敦賀発電所2号炉  
調査データのトレーサビリティの確認結果に関するコメント回答

令和5年2月10日  
日本原子力発電株式会社

## 敦賀発電所2号炉 第1099回審査会合からのコメント一覧

断層ガウジ・断層角礫の幅算出資料(K断層 H24-H-14 深度4.93~7.81m)

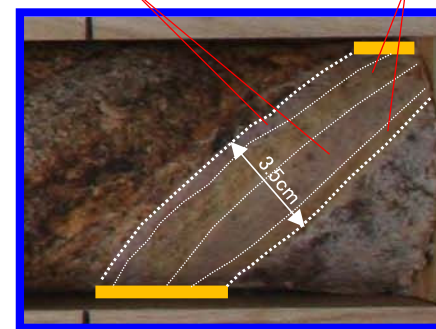
- 従前提示していたデータでは性状一覧表に断層ガウジの幅を1.0cmと記載していたが、以下のことから、3.5cmが正しい値であるため、1.0cmから3.5cmに変更した。
- コアの再観察の結果、上端側からにぶい橙色と明黄褐色の粘土状部を繰り返し、断層ガウジの幅としては3.5cmであった。
- コア観察カードには全体の厚さ35mmの記載と、帯状の厚さ5~10mmの記載があり、従前提示していたデータである1.0cmは断層ガウジ内の縞状の各色調の帯の幅の最大値を誤って記載していたと推定される。

・実測した断層ガウジの幅は3.5cmである。

断層ガウジ・断層角礫の幅算出資料(K断層 H24-H-14 深度4.93~7.81m) 9,10のエビデンス (ガウジ幅)

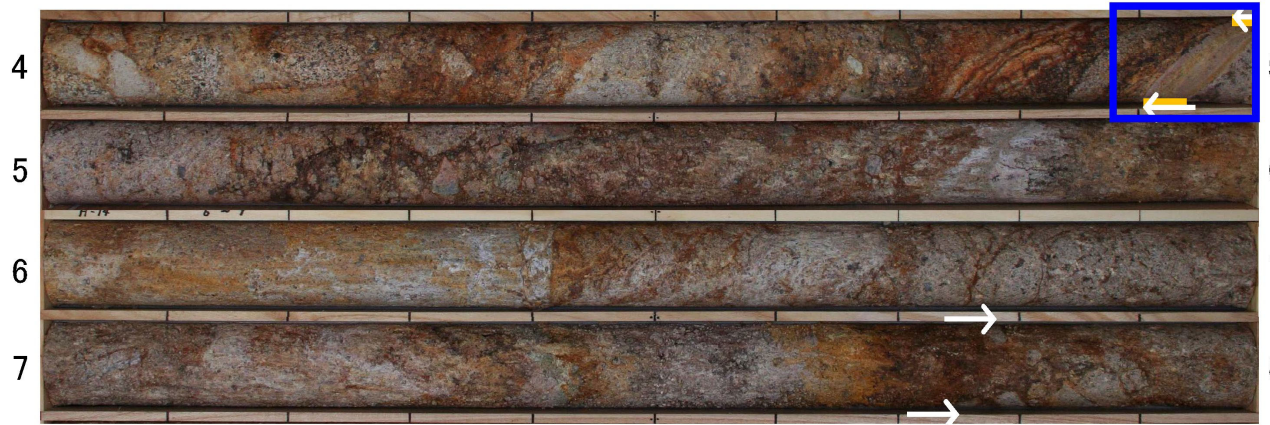
・ 断層ガウジ・断層角礫の幅は性状一覧表に「1.0cm」と記載していた。

・実測した断層ガウジの幅は3.5cmである。

明瞭なせん断構造・変形構造の有無 (H24-D1-1 深度58.96~59.30m)

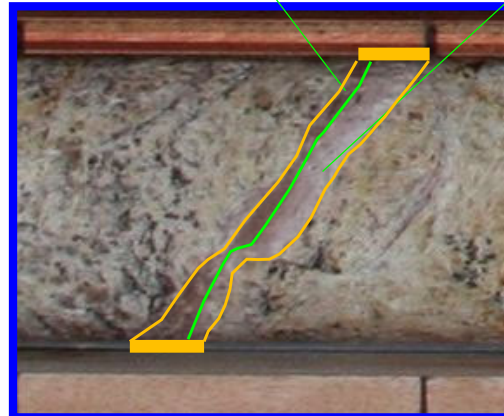
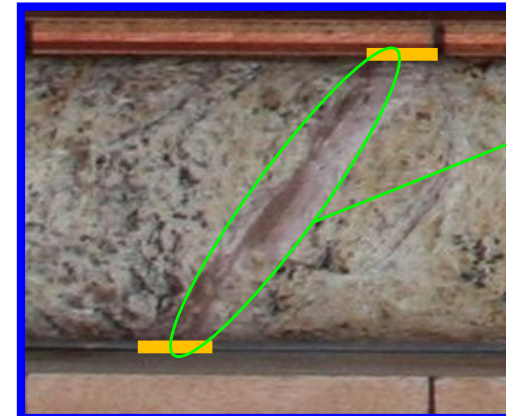
- 従前提示していたデータでは性状一覧表に明瞭なせん断構造・変形構造の有無を「無」と記載していたが、以下のことから、明瞭なせん断構造・変形構造の有無を「無」から「有」に変更した。
- コアの再観察の結果、最新活動面に沿った断層ガウジに灰赤色と灰白色の層状構造が認められることから、明瞭なせん断構造・変形構造は「有」である。
- 従前提示していたデータでは明瞭なせん断構造・変形構造を「無」としていたが、従前の作業プロセスでは今回の元となるデータに相当する記録を作成していなかったため、「無」と記載した根拠がトレースできなかった。

最新活動面に沿った断層ガウジには灰赤色と灰白色の層状構造が認められることから、明瞭なせん断構造・変形構造は「有」とした。

明瞭なせん断構造・変形構造の有無 (H24-D1-1 深度58.96~59.30m) 19のエビデンス  
(明瞭なせん断構造・変形構造)

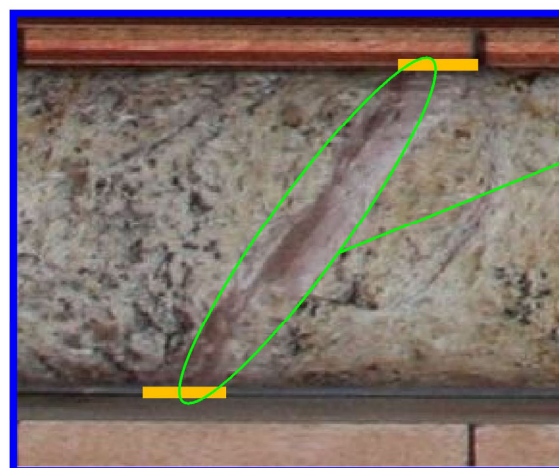
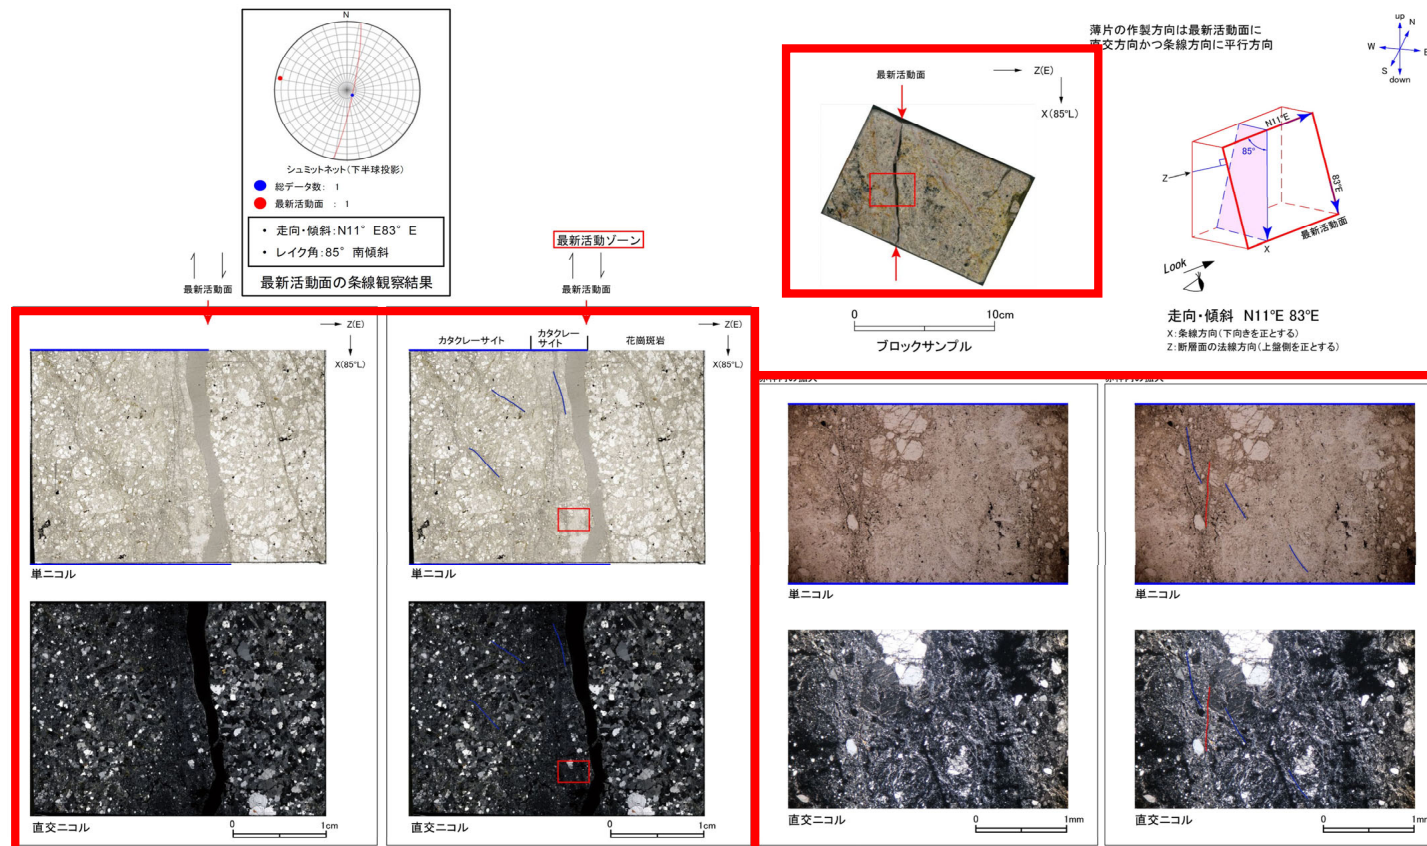
・ 明瞭なせん断構造・変形構造は性状一覧表に「無」と記載していた。

・最新活動面に沿った断層ガウジには灰赤色と灰白色の層状構造が認められることから、明瞭なせん断構造・変形構造は「有」とした。

H24-D1-1 深度93.12~93.24m (1/2)

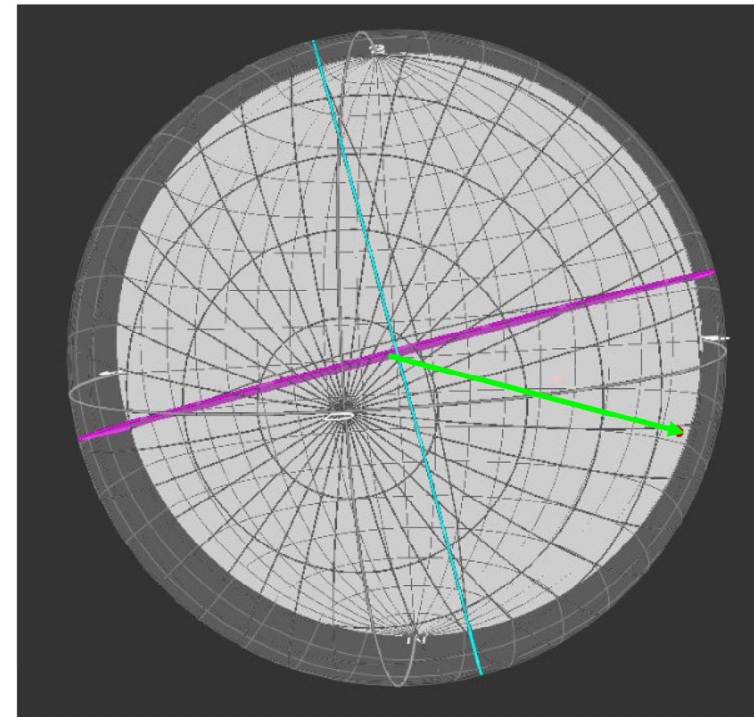
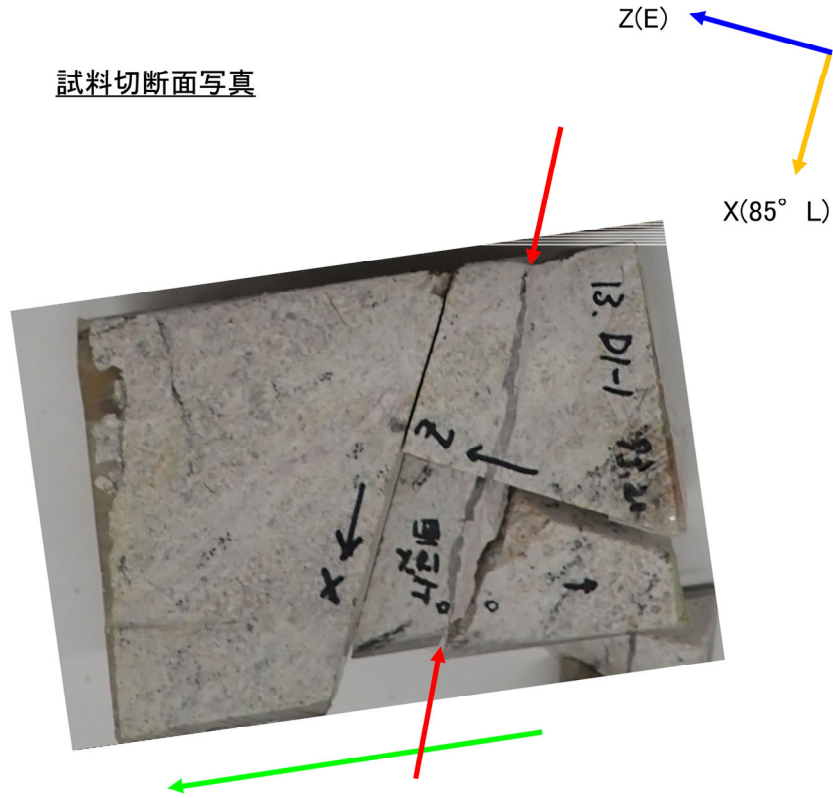
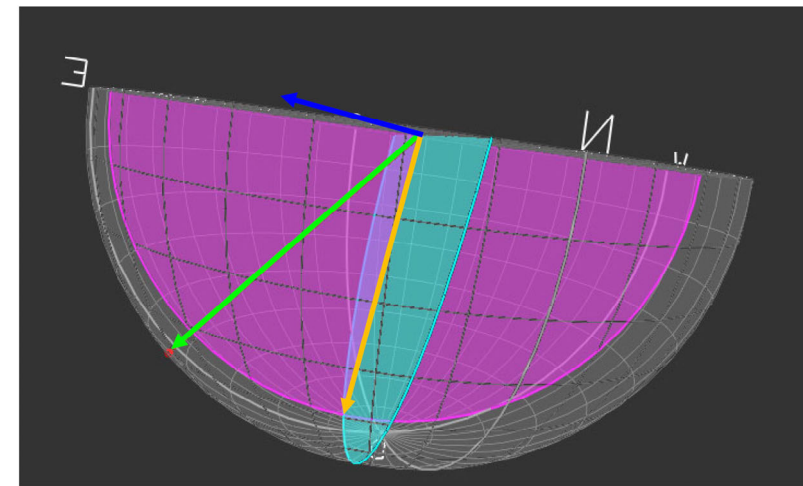
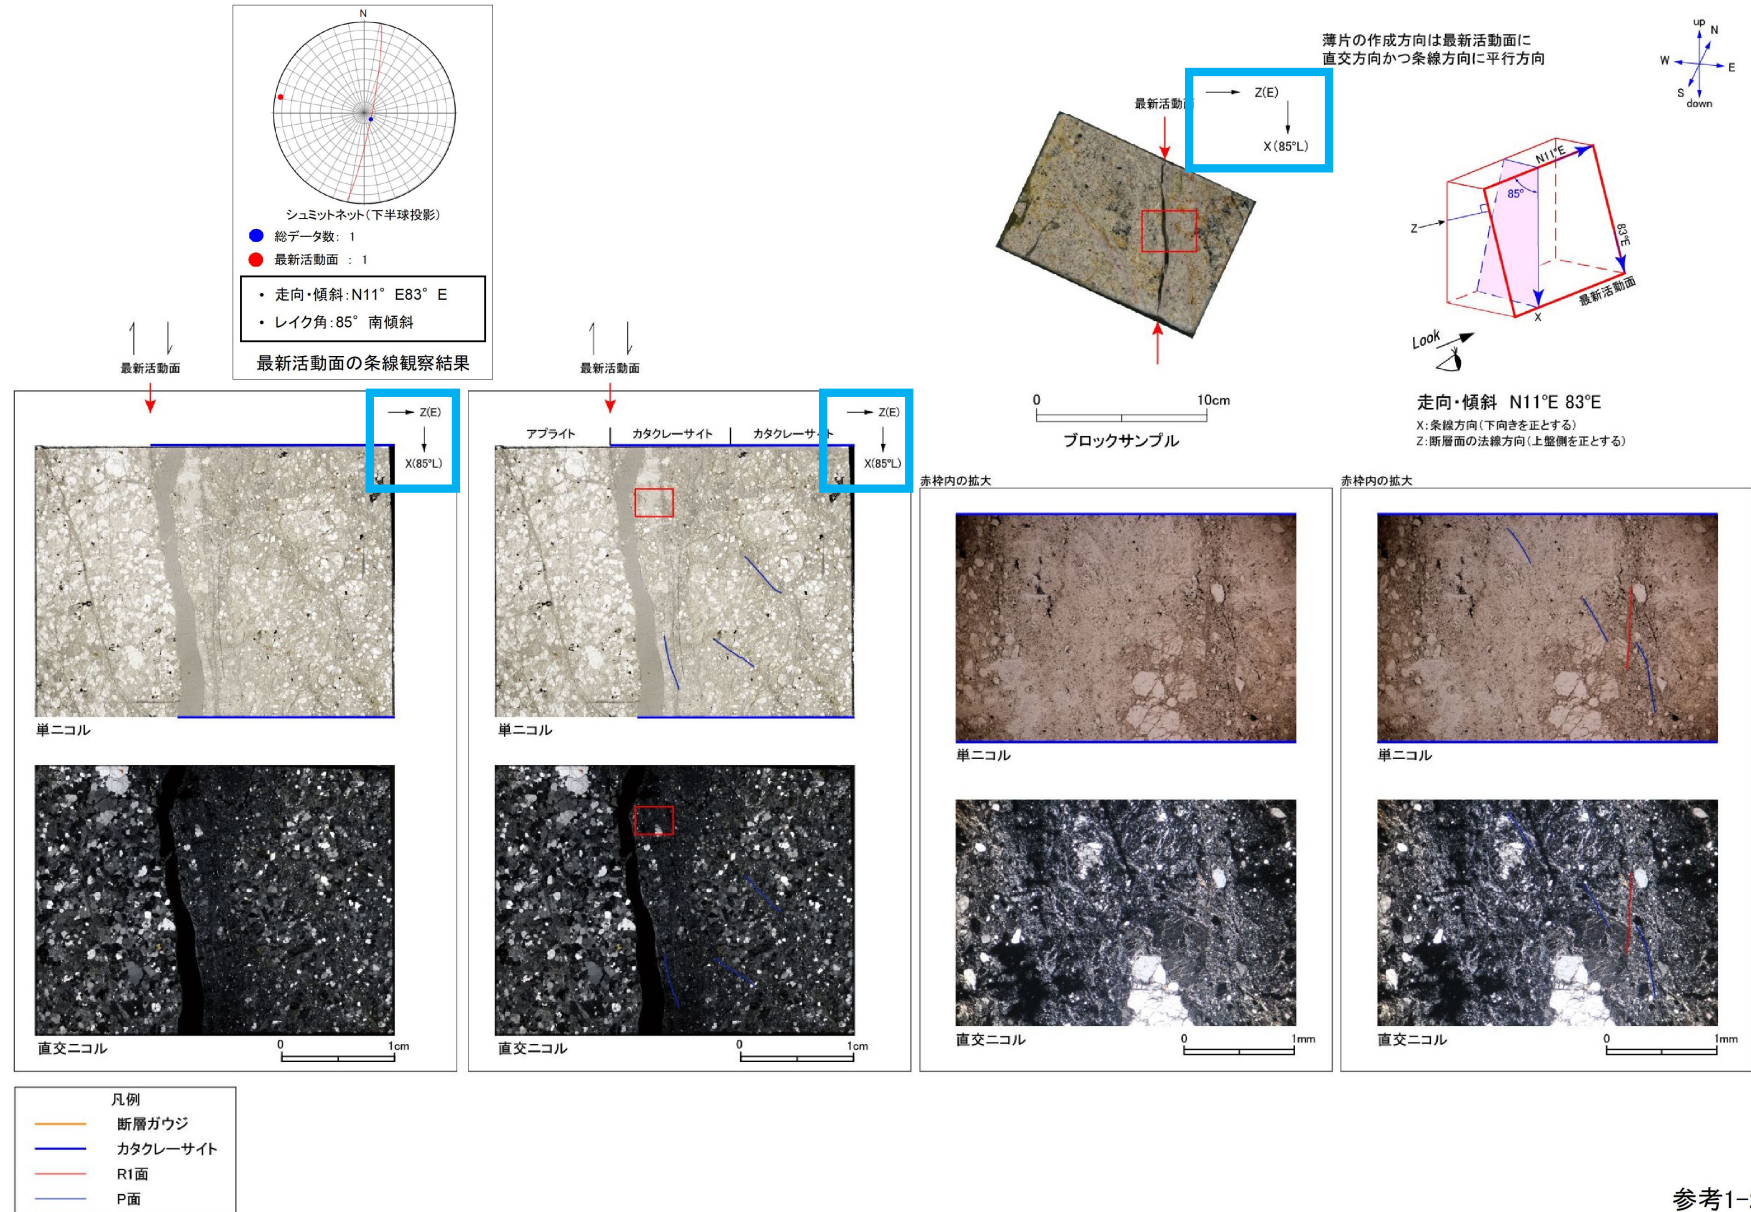
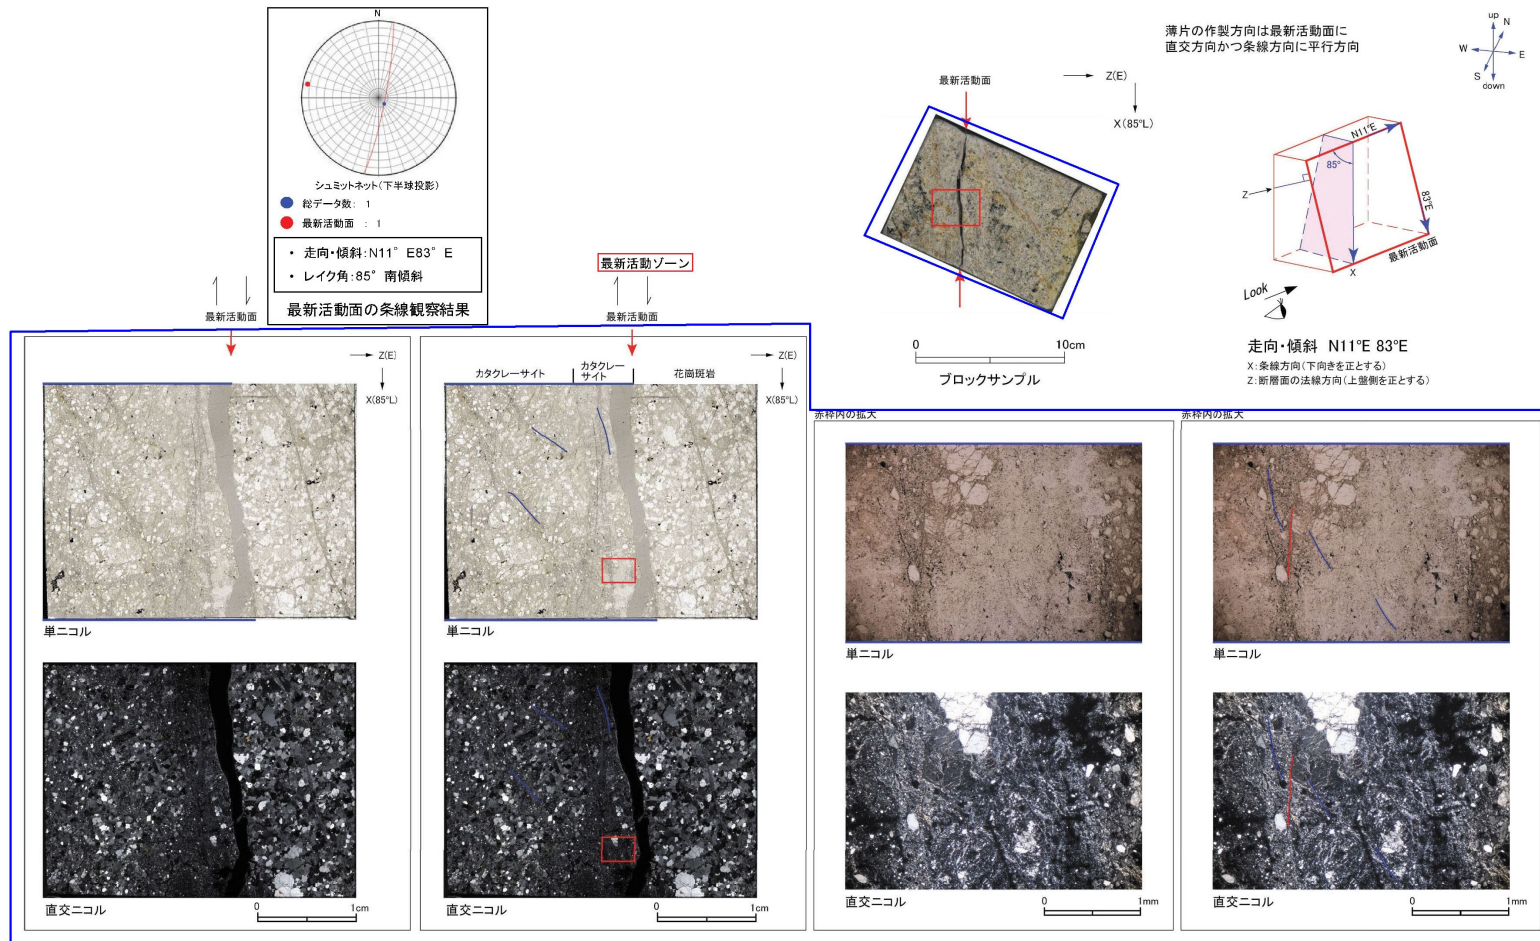
- 薄片試料の作製は適切に行われていた※が、研磨片写真及び薄片全景写真に示したX方向、Z方向が、両方とも正しい方向と逆向きの記載であったことから修正する。  
※薄片試料の作製確認については次頁以降に示す。
- 研磨片写真及び薄片全景写真に示した薄片試料のX方向、Z方向が正しくなるように写真を反転させることで修正した。(赤枠箇所)
- 従前提示していた資料ではX方向、Z方向ともに逆向きに記載していたことから、結果的に変位センスは変わらない。

- 薄片試料の作製箇所について、試料の切断方向を確認し、下記の試料切断面写真に示したX方向、Z方向が正しいことを確認した。
- 従前提示していたX方向、Z方向は両方とも、下記で示した矢印の方向と逆の記載であったことから修正する。

H24-D1-1 深度93.12~93.24m 薄片全景写真  
最新活動面深度 93.20m

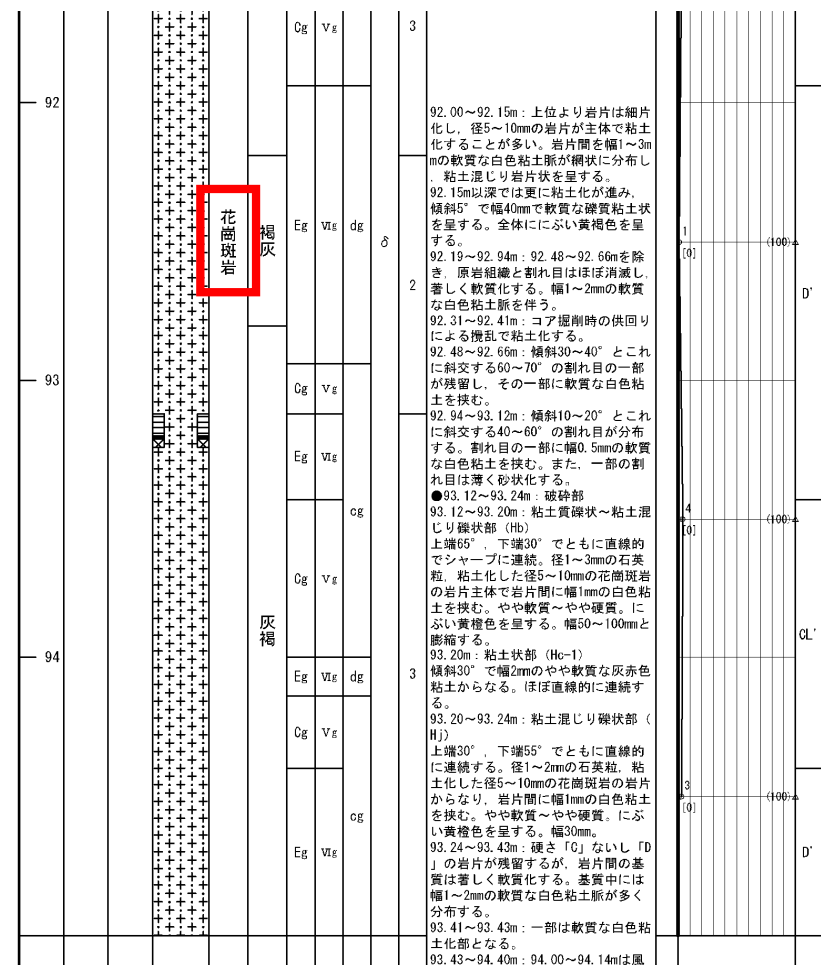
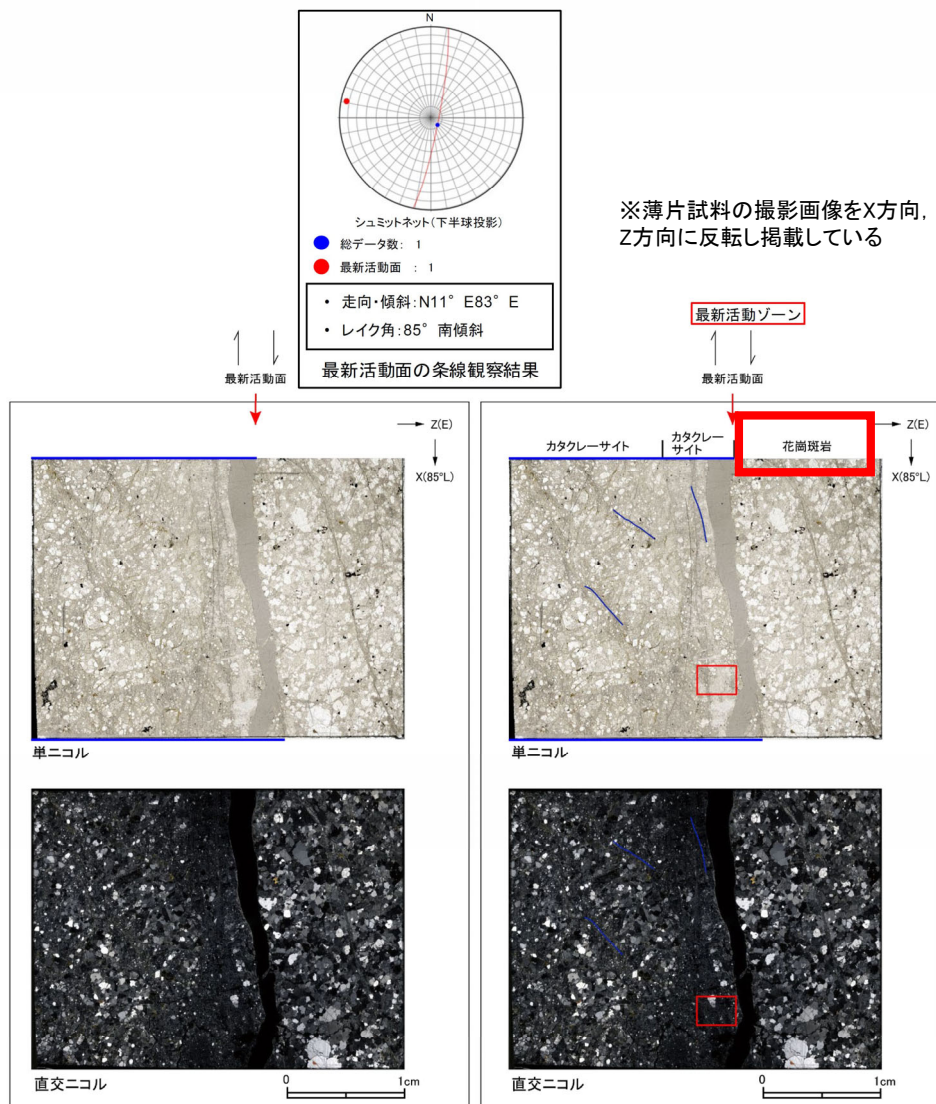
・ 当該破碎部周辺の健岩部については、コアで花崗斑岩であることを確認しており、柱状図にも花崗斑岩と記載しているため記載をアプライトから花崗斑岩に修正した。(No.27の修正により、薄片試料の写真は修正前後で反転させている)
